**Avis délibéré de l'Autorité environnementale sur
la rocade de Gap (05), section centrale**

n°Ae : 2011- 61

L'Autorité environnementale¹ du Conseil général de l'environnement et du développement durable (CGEDD) s'est réunie le 23 novembre 2011 à Paris. L'ordre du jour comportait, notamment, l'avis sur le projet de rocade de Gap (Hautes-Alpes), section centrale dite « de Charance ».

Tracé et rétablissements liés au projet

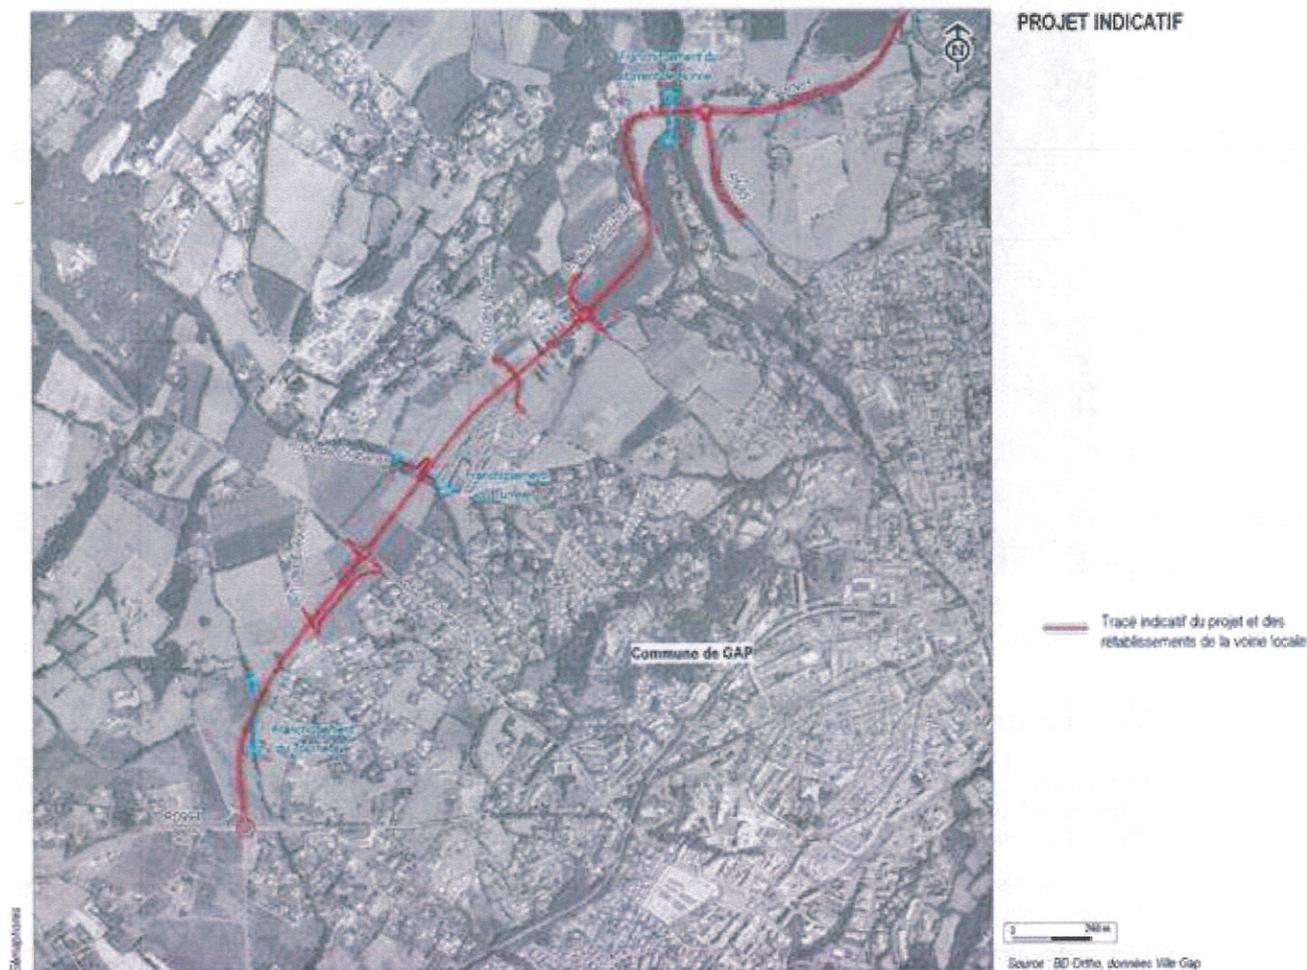
Pour la bonne information du public, l'Ae recommande de préciser la manière dont la voie verte sera organisée au droit des rétablissements et giratoires.

² Le dossier indique que le rétablissement du chemin des Peupliers sera supérieur en page E192 et inférieur en page E197, et qu'il sera l'un ou l'autre en pages E29 et E256. Les rapporteurs ont compris de leur visite et du dossier qu'il serait supérieur. Cette ambiguïté devra être supprimée.
